美浜原発・敦賀原発・もんじゅの耐震安全性評価は M7クラスの直下地震とM8クラスの大地震を過小評価している

大阪府立大学名誉教授 長沢啓行(生産管理システム)

関西電力、日本原子力発電、日本原子力研究開発機構の3社は、今年11月16日に開かれた原子力安全委員会のワーキンググループ会合で、美浜原発、敦賀原発、もんじゅの基準地震動策定結果を報告した[1][2][3]。これは耐震設計審査指針の改定(2006年9月)に伴う新しい基準地震動Ssではあるが、原子炉設置許可当時とは全く異なる。たとえば、昨年3月の中間報告時[4][5][6]の図1および今回の11月報告における図2のように、これまで短く切り離され、小さな地震しかもたらさないと評価されていた活断層が、「一体の断層帶として活動」し、表1のように、「より大きな地震を引き起こす」と評価された。設置許可時と比較すれば、基準地震動の最大加速度は美浜原発で1.9倍、敦賀原発で1.5倍、もんじゅで1.6倍にもなる。

図 4: 美浜原発の基準地震動 Ss(2009 年 11 月現在)[1] (基準地震動 Ss と書かれているのは、正確には耐専スペクトルによる基準地震動であり、断層モデルによる「大陸棚外縁～B～野坂断層」および「白木一丹生断層」の地震動評価結果がこれを部分的に越えたため、7 波を基準地震動として追加している)

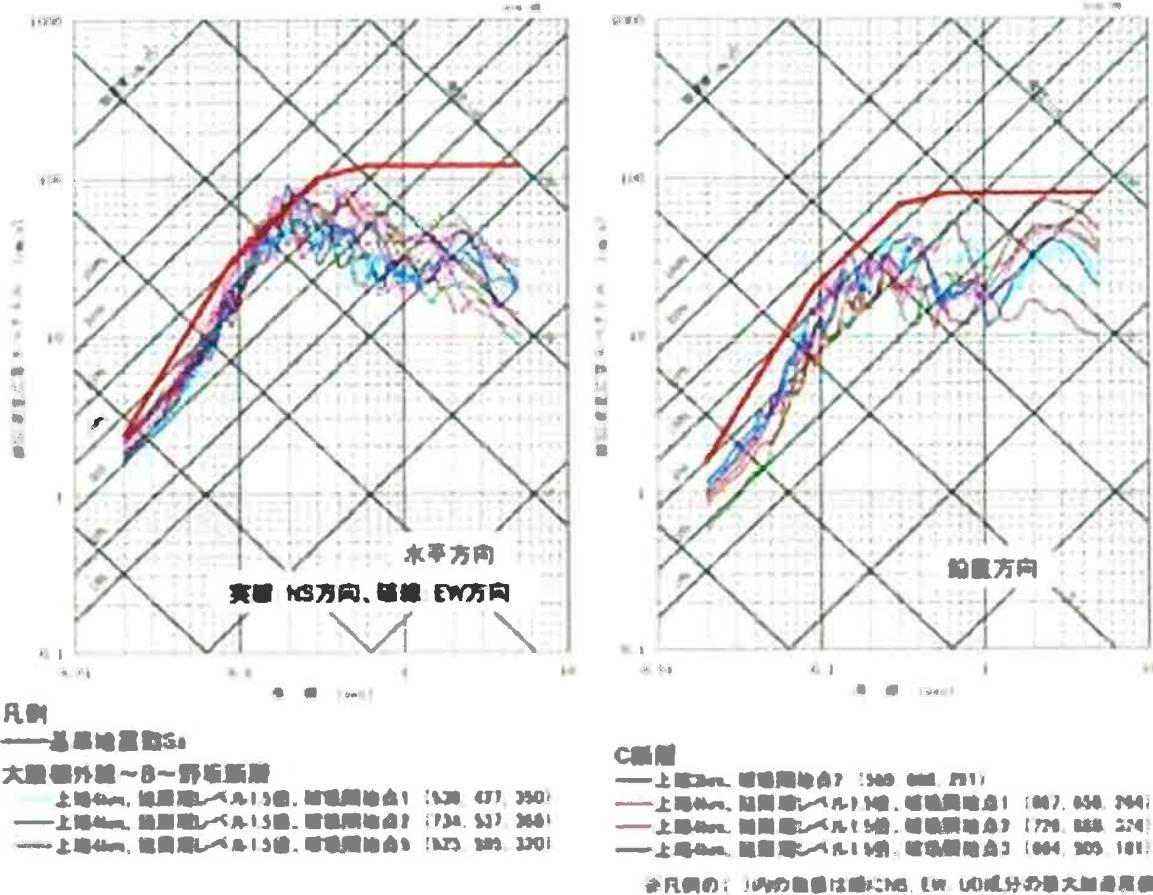
阪神・淡路大震災後の検討の結果、松田式を「震源断層の長さと気象庁マグニチュードとの関係」と見なし、地表で確認される活断層の長さではなく地下に広がる震源断層の長さを松田式に適用すべきであるとの見解に変わった[8]。したがって、松田式を適用する際には断層上端長さではなく震源断層の長さ、たとえば、台形断层面の中央長さを用いるべきであり、そうすれば、表2のようにM7.0～M7.1になる。この地震規模で耐専スペクトルを評価し直し、断層モデルについてもM7.0～M7.1で地震動評価をやり直すべきであろう。そうすれば、表3の「松田式でM7.0とした場合」のように断層モデルの地震動評価結果も変わり、図4(美浜原発)、図5(もんじゅ)、図6(敦賀原発)の基準地震動 S_s も影響を受けることになる。

同様のことが美浜原発やもんじゅについても言える。美浜原発では、「大陸棚外縁～B～野坂断層」が等価震源距離で約8kmと近いため、図9のように他の距離減衰式で耐専スペクトルを置き替えている。同図には、同断層から等価震源距離15.4kmの敦賀原発における図8の耐専スペクトルを重ねて描いている。この図で明白だが、他の距離減衰式は、等価震源距離で2倍ほど遠い敦賀原発での耐専スペクトルと比べても1/2～1/3程度にすぎない。断層モデルによる地震動評価も0.1秒以下では1/2程度である。実際には、美浜原発における「大陸棚外縁～B～野坂断層」の応答スペクトルはもっと大きくなるはずであり、断層モデルの地震規模をM7.3からM7.7へ引き上げて評価し直すべきである。そうすれば、図4の美浜原発の基準地震動Ssはもっと大きくなるを得ないであろう。
もんじゅについても同様に、「大陸棚外縁～B～野坂断層」に対する断層モデルの地震規模をM7.7に引き上げて評価し直すべきであり、図5の基準地震動Ssを策定し直すべきである。

図 6: 敦賀原発の基準地震動 Ss(2009 年 11 月現在)[2] (基準地震動 Ss と書かれているのは、正確には耐専スペクトルによる基準地震動であり、断層モデルによる「浦底～内池見断層」、「C 断層」、「白木～丹生断層」、「和布～干飯崎沖～甲賀城断層」の地震動評価結果がこれを部分的に越えたため、10 波を基準地震動として追加している)

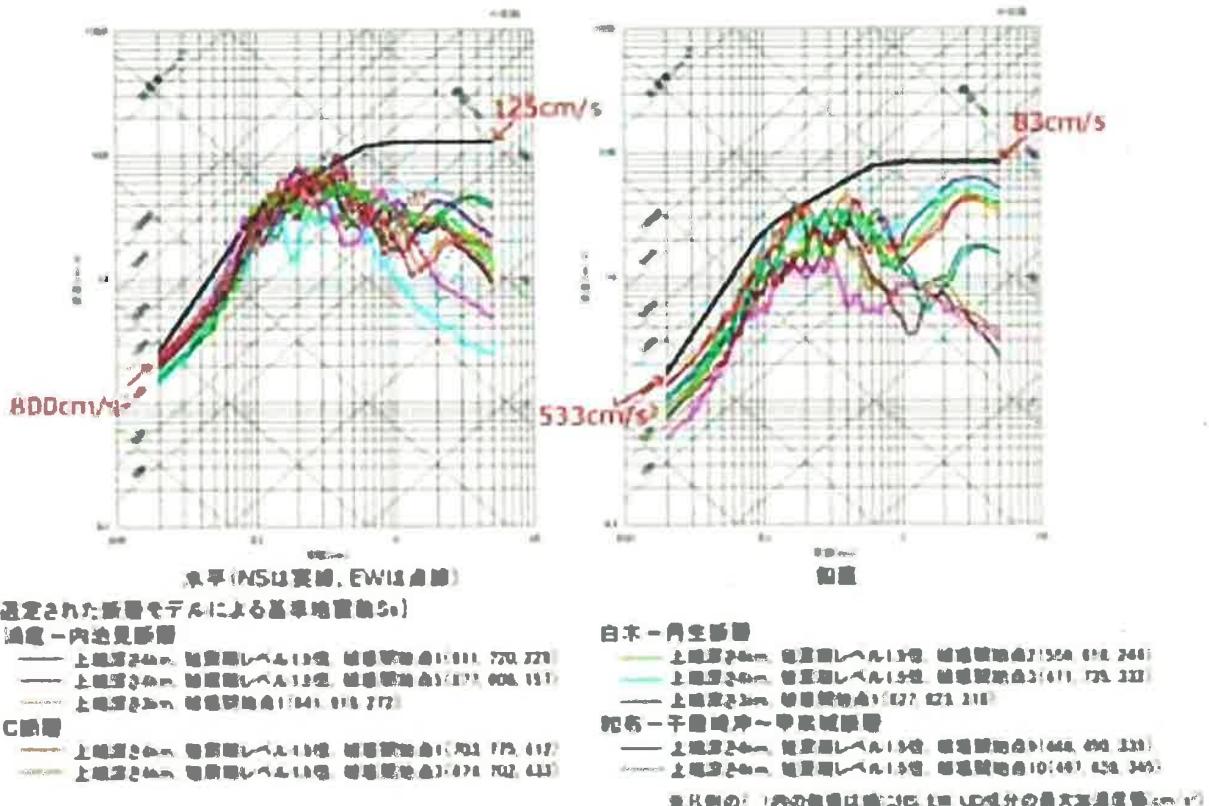
から地震規模を求める入倉らによる断層モデルであり、その致命的な欠陥が出ているのである。表2に記載された他の断層で両者にそれほど差がないのは、 60° に傾斜しているため断層下端までの断層幅が広がり、断層面積が大きくなっているからである。逆に、垂直横ずれ断層の部分が長い「大陸棚外縁～B～野坂断層」では断層面積が小さいため地震規模が小さくなり、断層長さから松田式で求めた耐専スペクトルの地震規模との差が開いたというわけである。したがって、断層モデルの地震規模を耐専スペクトルの地震規模M7.7にあわせる以外に整合性を図る道はない。そうすれば、敦賀原発においては「大陸棚外縁～B～野坂断層」の断層モデルによる地震動評価、とくに不確実さを考慮して短周期レベルを1.5倍にするケースでは基準地震動を越えるであろう。

図8: 大陸棚外縁～B～野坂断層の敦賀原発での耐専スペクトルと断層モデル(断層上端4km)による地震動評価[2]（表2に示したように、耐専スペクトルはM7.7、断層モデルはM7.3の地震動評価になっており、両者で3～4倍の違いがある。これで同じ断層帯を評価したと言えるのであろうか）

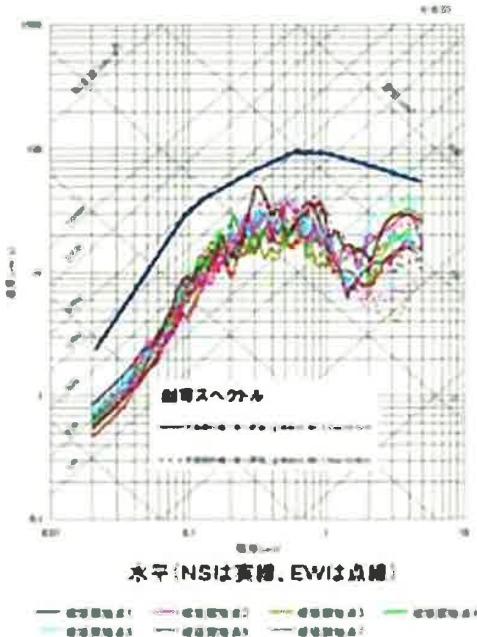
では、敦賀原発の「大陸棚外縁～B～野坂断層」に対する耐専スペクトルはどうなっているか、見てみよう。図 8 がそれである。この図には、断層モデルによる地震動評価も重ねて示しているが、図 7 の破線と「はぎとり波」との関係のように、両者がかなり離れていることがわかる。実際に、図 8 では、断層モデルによる地震動評価の応答スペクトルは耐専スペクトルの 1/4～1/3 でしかない。なぜ、こうなっているのか? それは、表 2 に示されるとおり、耐専スペクトルの地震規模が M7.7 であるのに対し、断層モデルの地震規模が M7.3(上端 4km), 地震エネルギーではほぼ 1/4 と小さいことに起因する。ただし、「断層モデル」にもいろいろな種類があり、ここで用いているのは断層面積

図13: 敦賀原発での地震観測記録の応答スペクトルと耐専スペクトルの比(第2.3-5図 p.II-70[6])

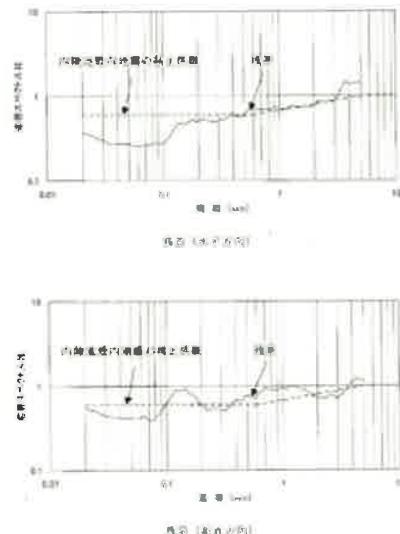
敦賀3・4号建設予定地点で得られた地震観測記録の応答スペクトルと耐専スペクトルの比を求めたものが図13である。日本原電は「これによると、水平成分及び鉛直方向ともに、残渣はほぼすべての周期帯で1.0を下回っており、特に、0.1秒以下の短周期領域においては、参考までに記載した『Noda et al.(2002)の方法における内陸地殻内地震の補正係数』をも大幅に下回っていることが分かる。」(p.4-16[2])としている。しかし、M5程度以上の強震データがなく、近距離地震の観測記録が短周期側で卓越しているという状況を考慮してか、3社はいずれも補正係数を使わず、0.6倍するという操作を行っていない。

これで安全側の評価になっているかと言うと、そうとは言えない。C断層、白木一丹生断層、浦底一

内池見断層などのように等価震源距離で10km未満のM7クラスの直下地震については、3社の原発サイトで地震観測記録が全くないからである。むしろ、耐専スペクトルそのものが等価震源距離で20km未満の地震観測記録に基づいていないのであり、直下地震や近距離地震の短周期地震動を過小評価している可能性が高いのである。岩手・宮城内陸地震の一関西の地震観測記録はその可能性を事実で物語っている。

図14: C断層の震源断層モデル

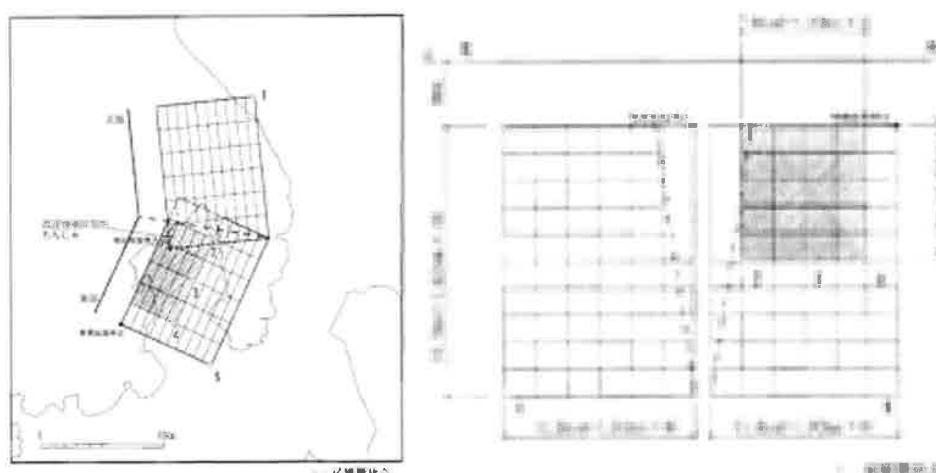
3社はC断層の断層上端長さを18kmと評価し、耐専スペクトルを求めるための地震規模を松田式からM6.9と推定している。ところが、断層モデルでは、C断層が図14のように地下で2つの断层面が交差することから、台形断面積よりM6.9～M7.0としている。原子力安全委員会は1995年の

*1：3社は、耐専スペクトルでは、C断層の断層上端長さ18kmから松田式で地震規模を求めている。断層モデルでは、断層面積を335.34km²（断層上端深さ4km）、355.52km²（同3km）、365.94km²（同4kmで傾斜角55°）として入倉らの式を適用している。耐専スペクトルでは、これらの不確実さを考慮する際に、断層長さを変えず、等価震源距離の変化としてしか反映させていない。そのため、断層モデルより地震規模が小さくなっている。ところが、C断層は末広がりの台形断層になってしまっており、これらの不確実さに対応する断層平均長さはそれぞれ20.7, 20.6, 21.4kmである。これらを松田式に適用するとM7.0, M7.0, M7.1になる。耐専スペクトルではこれらを用いるべきであり、断層モデルでもそうすべきである。
